Beschluss über die Genehmigung der Eilentscheidung des Bürgermeisters -  
Beauftragung Nachtrag. Nr. 6- Poller für Anlegedalben zum Vorhaben: Neubau  
Seebrücke Koserow

**PRÜFUNG NACHTRAGSANGEBOT**

**Nachtragsangebot Nr. 6 vom 19.11.2020**

über  
Anlegedalben Poller

Abbildung 1: Auszug 75-111-03 Klampen geplant, Foto 2 St. Klampen montiert

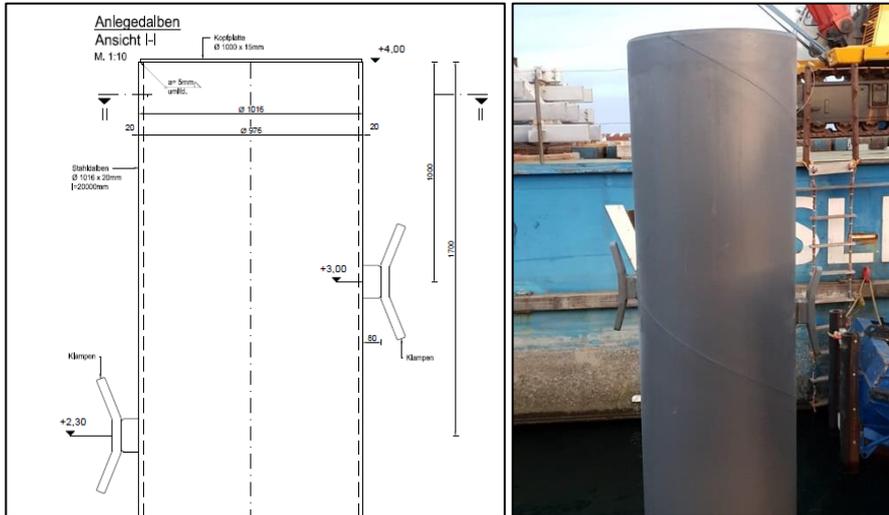
Für das feste Vertäuen der Ausflugsschiffe an der Seebrücke Koserow waren je 2 St. Klampen an den 3 Anlegedalben geplant (siehe Plan 75-111-03). Diese Planung resultierte aus einer Abstimmung des Planers mit dem Betriebsleiter der Fa. Adler Schiffe, Herrn Momke Marcussen.  
Die Montage begann im November 2020.

Mit Beginn der Montage erfolgte eine Rückversicherung bei der Fa. Adler Schiffe zu den Höhen.  
Durch den neuen Betriebsleiter Herrn Stefan Müller wurden die Klampen als nicht nutzbar für ein festes Vertäuen bezeichnet. Es sind statt der Klampen Poller erforderlich.  
Die Arbeiten vor Ort wurden am 16.11.2020 durch die Bauüberwachung umgehend gestoppt. Zu diesem Zeitpunkt waren bereits 2 Klampen montiert. Alles 6 Klampen waren geliefert.

Es wurden 6 St. Poller geliefert und montiert.

Im LV enthalten ist unter Pos. 05.0011 die Montage der Klampen. Diese Position entfällt für die 4 St. nicht montierten Klampen. Die Lieferung ist eine zusätzliche Leistung.
